Rapport de contrôle d'installations électriques à basse et à très basse tension

RÉF. 84/2020/76990/01:1

DATE DU CONTRÔLE 27/10/2020 AGENT VISITEUR Kevin Kestens
 ADRESSE DU CONTRÔLE Brusselbaan 262 - 9320 Erembodegem TYPE DE CONTRÔLE Visite de contrôle vente ancienne installation (8.4.2.)

Croquis de position élémentaire et descriptif sommaire des tableaux

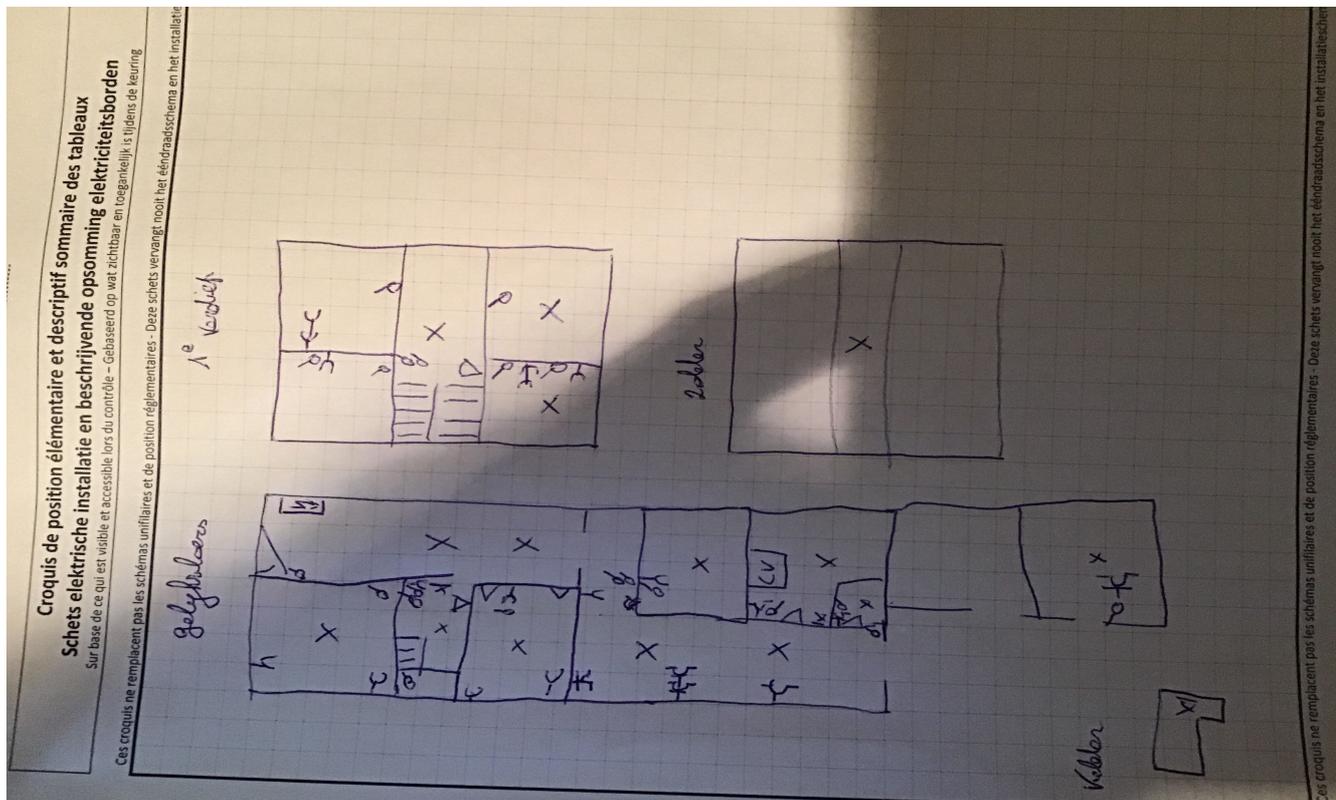
sur base de ce qui est visible et accessible lors du contrôle
 Note : ces croquis ne remplacent pas les schémas unifilaires et de position réglementaires
